RECUEIL DES AVIS ISSUS DE LA CONSULTATION AUPRÈS DES MINISTÈRES ET ORGANISMES

Objet: Parc éolien Le Plateau 2

**Objet : Commentaires Environnement Canada - recevabilité
Projet Parc éolien Le Plateau 2**

**Objet : Commentaires - Environnement Canada
Projet Parc éolien Le Plateau 2 – Recevabilité, Vol. 3**

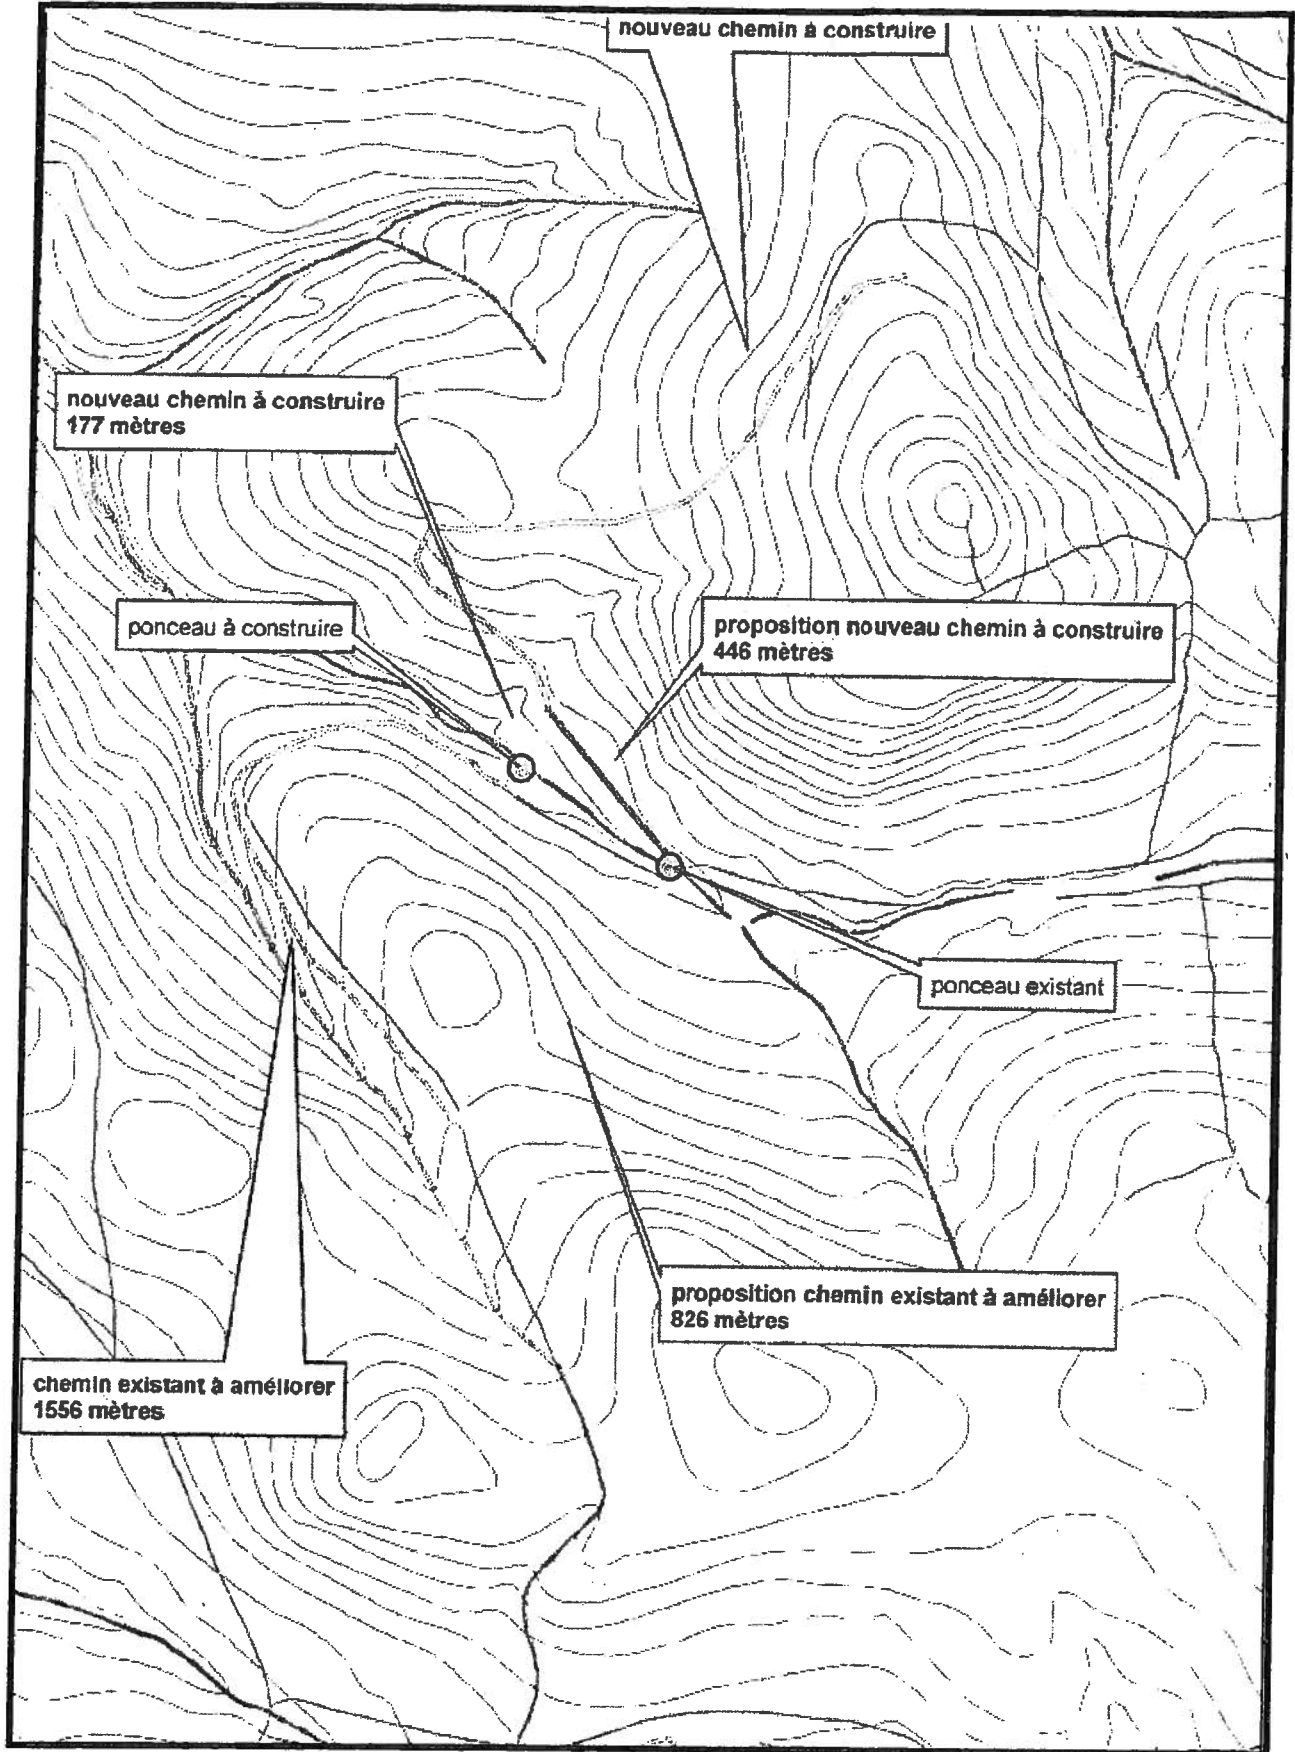
À la suite de l'analyse de la localisation de la voirie, le Ministère s'interroge sur la section de chemin qui débute à l'éolienne numéro 3 et qui conduit aux éoliennes numéros 7, 8, 9 et 10. Le MRNF a préparé une carte afin d'illustrer son questionnement (voir page suivante). La section de chemin existante à améliorer, d'une longueur de 1 556 m (en bleu), longe un ruisseau et nécessite la pose d'un nouveau pont ou ponceau. Le MRNF suggère un tracé qui éviterait d'avoir deux traverses de ruisseau distantes d'environ 350 m. Cette option éviterait également de longer le ruisseau en plus de raccourcir de 500 m le tracé initial. L'initiateur devra fournir la précision suivante :
